【両面フラッシュドア用、両面プレスドア用】

上部止め金の改廃について

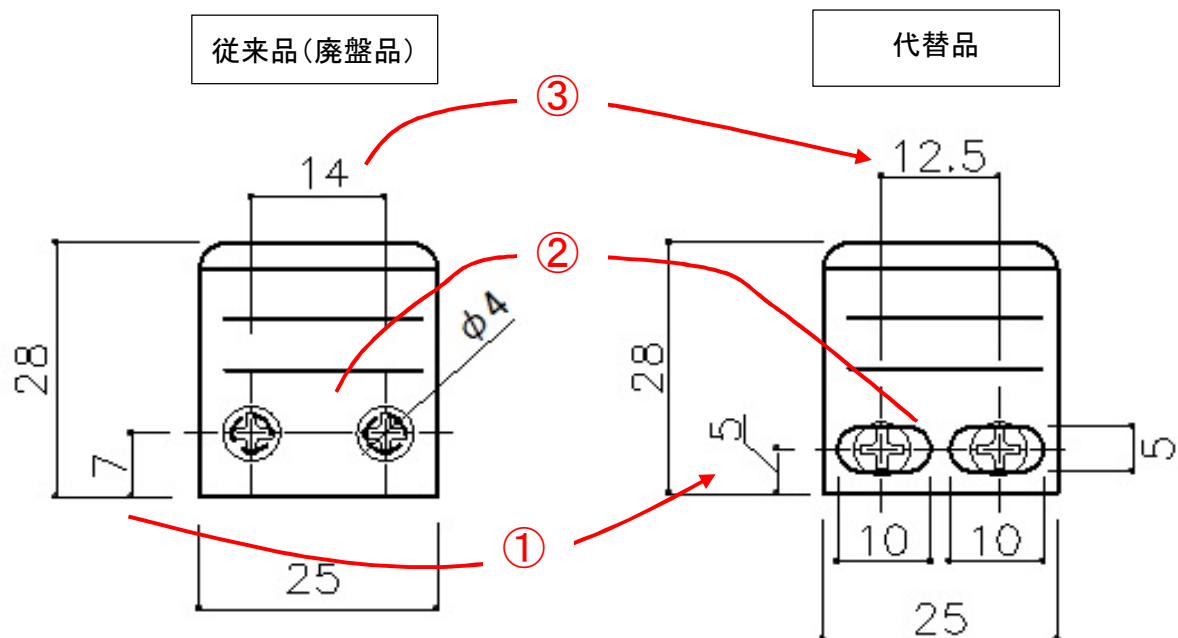
従来から適用しておりました後付け用止め金が廃盤になりましたので、代替品に変更致します。

変更内容：

- ① 穴高さ (7mm ⇒ 5mm) 、② 穴形状 (φ4丸形 ⇒ 10×5横長円形)
- ③ 穴ピッチ (14mm ⇒ 12.5mm)
